Licenciamento Ambiental da Produção Marítima de Petróleo do Projeto de Ampliação do Sistema de Produção e Escoamento de Petróleo e Gás Natural nos Campos de Camorim, Dourado e Guaricema, Bacia de Sergipe/Alagoas, litoral do Estado de Sergipe

Resposta ao Parecer Técnico CGPEG/DILIC/IBAMA Nº 537/11

Abril/2012

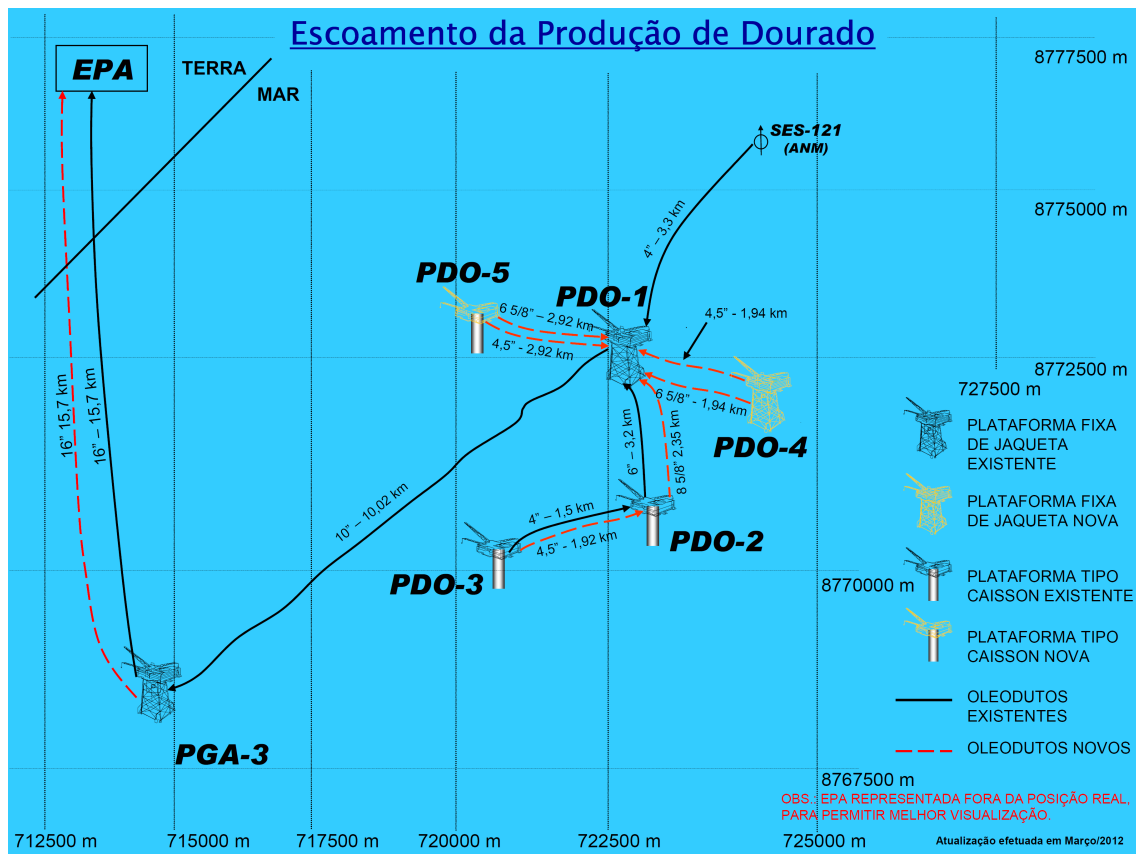
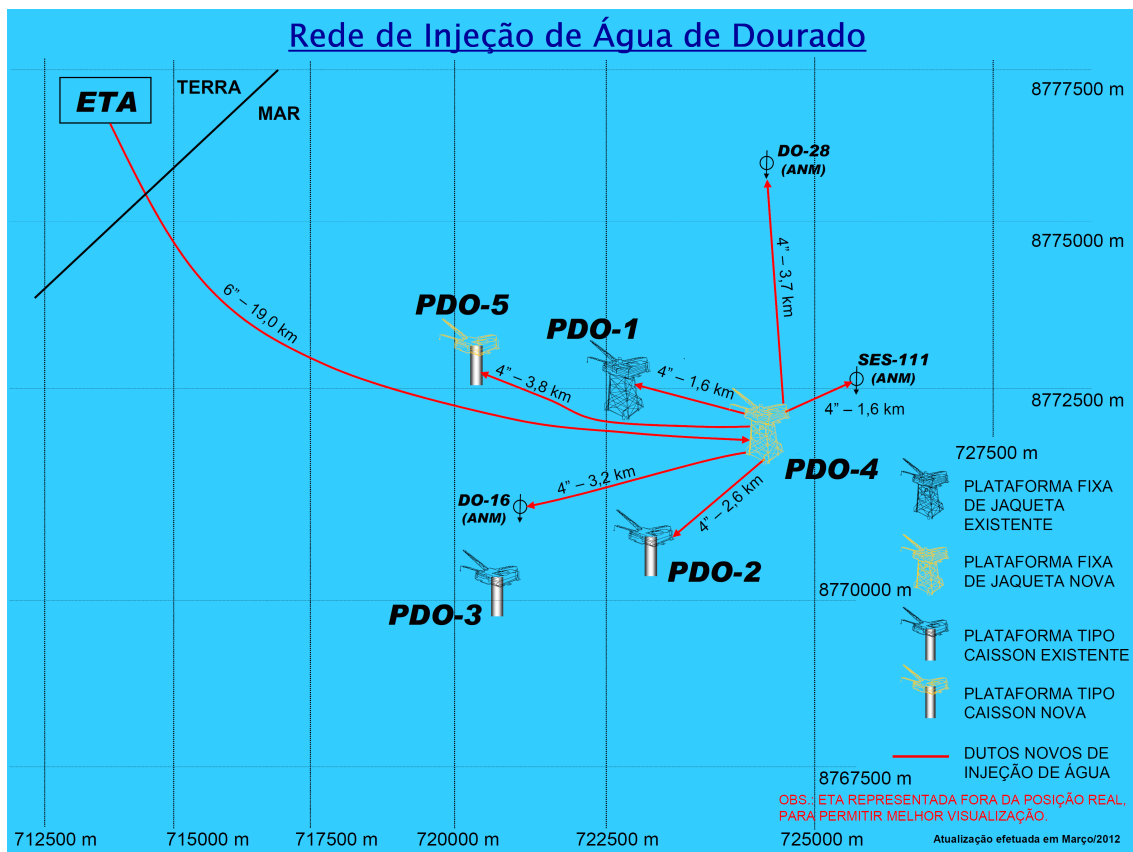
Solicitação/Questionamento: *A partir de sua análise tem-se o entendimento das alternativas de projeto que se inserem em seu escopo, dividindo-as em: (a) situação atual, com destaque para os poços com urgência; (b) Projeto de Revitalização – recuperação secundária por injeção de água sem perfuração de novos reservatórios; (c) Projeto de Revitalização incluindo perfuração de reservatórios com pressão original e; (d) Projeto de Revitalização incluindo perfuração de poços exploratórios. Em síntese, da análise entende-se que para cada campo haverá a situação descrita na tabela abaixo, para a qual solicita-se confirmação do entendimento, confrontando com o apresentado na Tabela C.2.2-3 e que se façam as correções necessárias.*

Na concepção anterior do projeto de injeção de água do Campo de Dourado, a plataforma central PDO-04 distribuía água para a PDO-05. Na concepção atual, a PDO-04 passará a distribuir água diretamente para o poço DO-28 e a atual PDO-5 (antiga PDO-6) receberá a água da plataforma central PDO-04.

As alterações acima descritas são rerepresentadas nas figuras a seguir.

Figura II.2.1-2a - Acréscimos relativos da produção de petróleo e gás natural, com a implantação do projeto - Comparativos entre as estimativas de produção do Projeto de Ampliação de Camorim, Dourado e Guaricema em 2016 e as de Sergipe, da Região Nordeste e do Brasil para o mesmo ano.

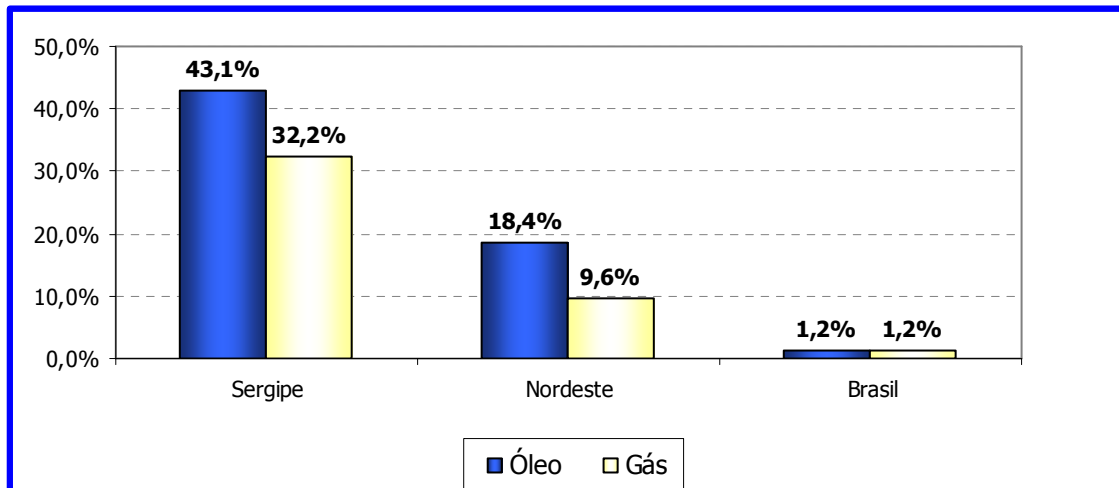
Solicitação/Questionamento: Considerando que o “pico de produção” é previsto neste EIA-Rev.01 para ocorrer no ano de 2016, solicitamos que a empresa ajuste esta figura de forma a apresentar os comparativos entre o Projeto de Ampliação de Camorim, Dourado e Guaricema em 2016 e as expectativas de produção de Sergipe, da Região Nordeste e do Brasil para o mesmo ano, com o objetivo desta figura ter a mesma temporalidade de 2016 para a apresentação das proporções de comparação e justificativa da contribuição da atividade para o Setor Petrolífero.

Apresenta-se a seguir (**Figura II.2.1-2a**) o gráfico de *Acréscimos Relativos da Produção de Petróleo e Gás Natural, com a implantação do projeto*, apresentando os comparativos entre o Projeto de Ampliação de Camorim, Dourado e Guaricema em 2016 e as expectativas de produção de Sergipe, da Região Nordeste e do Brasil para o mesmo ano.

Figura II.2.1-2b - Acréscimos relativos da produção média de petróleo e gás natural no período entre o início das atividades de injeção de água e o ano de 2025, em comparação à produção média de Sergipe, da Região Nordeste e do Brasil no mesmo período.

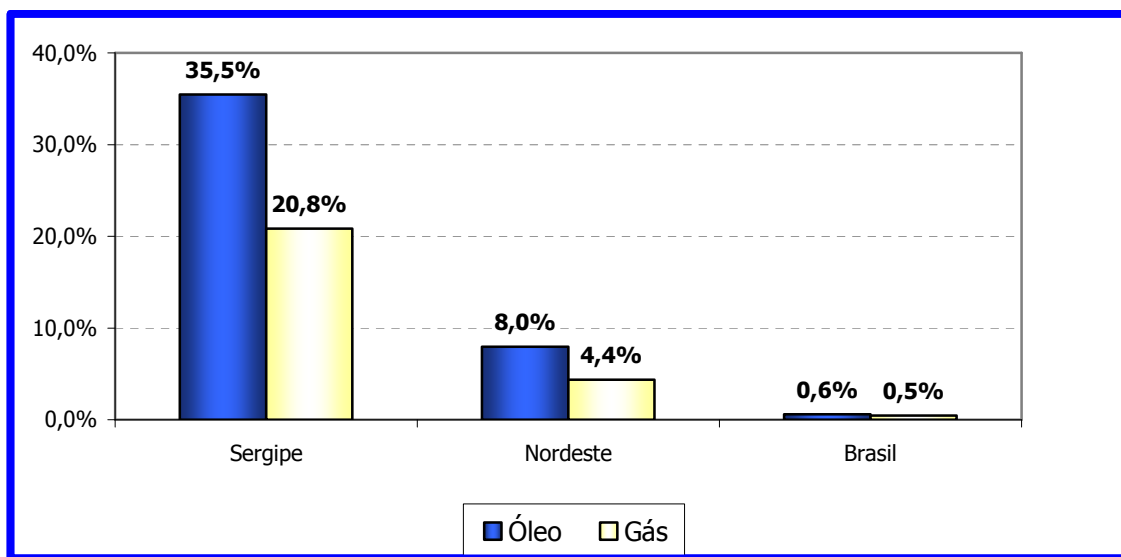
Solicitação/Questionamento: A CGPEG entende que a PETROBRAS além de apresentar a reformulação da Figura II.2.1-2 acima descrita para o cenário de “pico de produção” dos Campos de Camorim, Dourado e Guaricema, deve também apresentar uma figura com os percentuais relativos em relação à Sergipe, à Região Nordeste e ao Brasil para a média da produção de óleo e gás, no período compreendido entre o início das atividades de injeção de água e o ano de 2025, a fim de demonstrar a contribuição média do projeto em relação à contribuição média de óleo e gás de Sergipe, da Região Nordeste e do Brasil, também no período temporal entre o início das atividades de injeção e o ano de 2025. Para tanto a empresa deverá utilizar as informações de seu planejamento estratégico de produção até o ano de 2025, assim como o planejamento estratégico do Ministério de Minas e Energia.

Apresenta-se a seguir (**Figura II.2.1-2b**) o gráfico de *Acréscimos Relativos da Produção de Petróleo e Gás Natural*, com os percentuais em relação à Sergipe, à Região Nordeste e ao Brasil para a média da produção de óleo e gás, considerando-se em ambos os casos o período compreendido entre o início das atividades de injeção de água e o ano de 2025.

Figura II.2.1-2c - Acréscimos relativos da produção de petróleo e gás natural, apresentando a comparação entre a expectativa de produção mínima do empreendimento em 2025 e a produção de Sergipe, Região Nordeste e Brasil no mesmo ano.

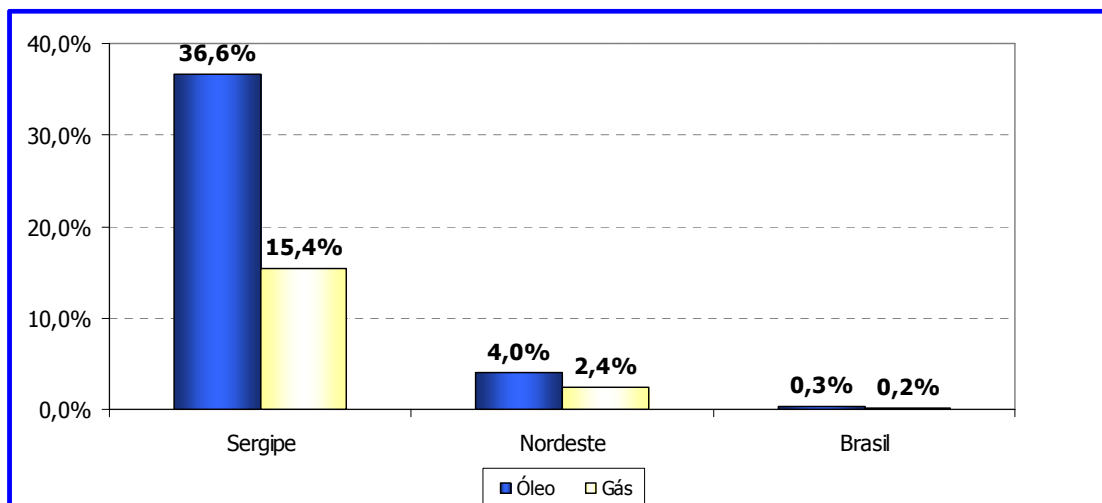
Solicitação/Questionamento: A CGPEG também solicita que a PETROBRAS apresente uma figura semelhante às acima mencionadas, em que seja apresentado o cenário de expectativa de produção mínima deste empreendimento em 2025 (provável fim da atividade) e seu comparativo com o cenário de produção para Sergipe, Região Nordeste e Brasil, também de 2025, levando-se em consideração o planejamento estratégico da

Figura II.2.4.H-1 - Fixação das bóias e instalação dos elos de amarra (correntes) no duto.

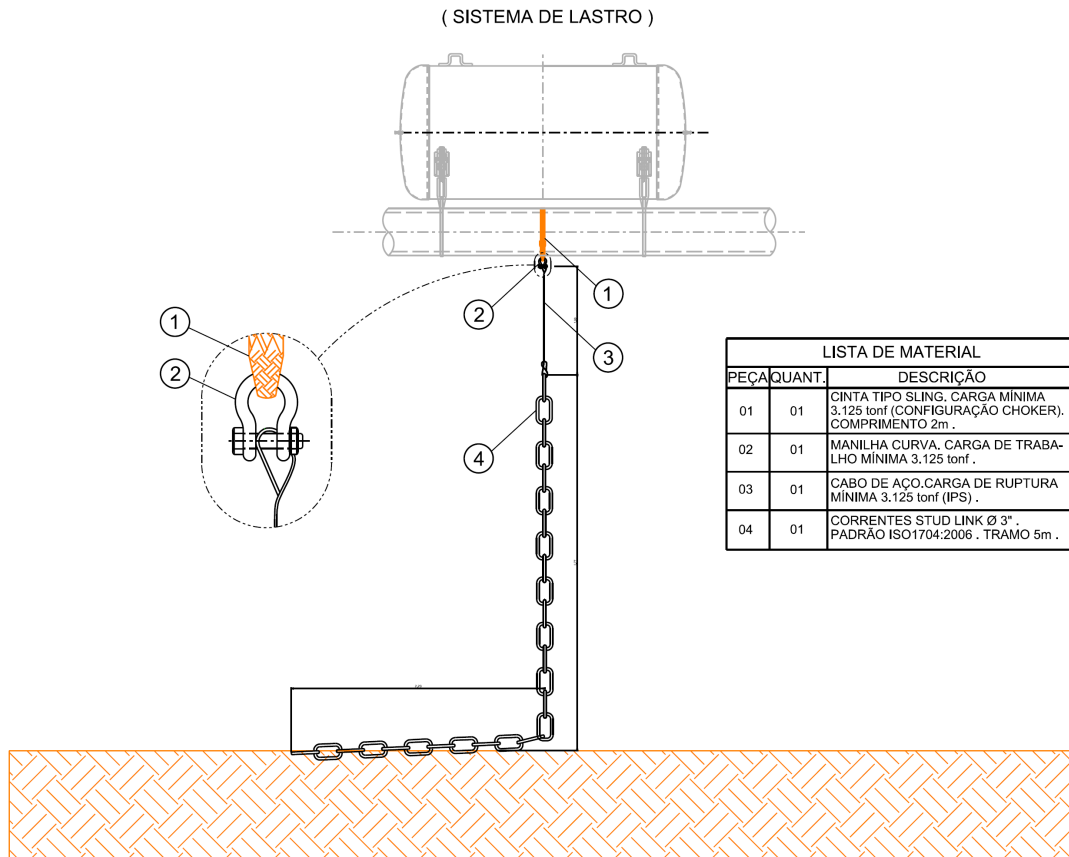
Solicitação/Questionamento: Apesar de prever o lançamento do duto submarino rígido em “meia-água”, ou seja, não será rebocado flutuando na superfície nem será arrastado no leito marinho, a empresa na Figura II.2.4-54 (pág. 151/218) e no
